GLÓWNY URZĄD STATYSTYCZNY
DYREKTOR GENERALNY
Anna Borowska

dot.: numer sprawy: 14/BA/PN/2017

Modyfikacja i wyjaśnienia Specyfikacji Istotnych Warunków Zamówienia

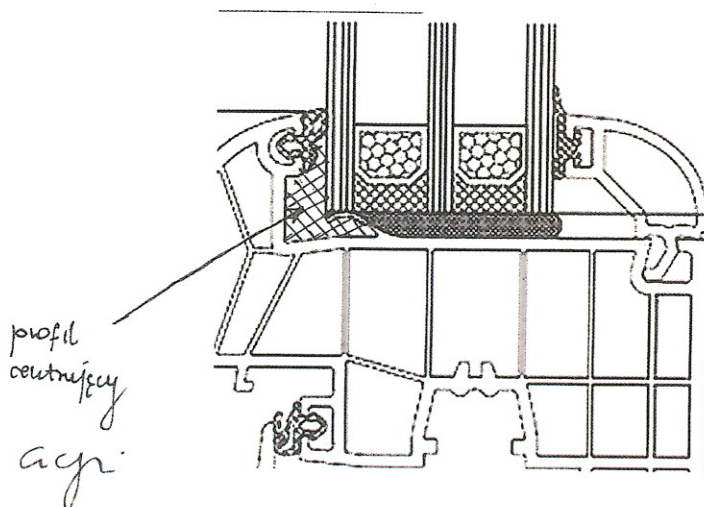
Pytanie nr 34

Co autor miał na myśli „pletwa centrująca” przy wklejaniu szyb antywłamaniowych. Prosimy o podanie przykładowego systemu lub rysunku.

Zamawiający informuje, że „pletwa centrująca” jest to profil (listwa) pozycjonująca szybę, ukryta we wrębie szklenia.

(KSZTAŁT I BUDOWA PROFILU NA RYS. JEST PRZYKŁADOWA)
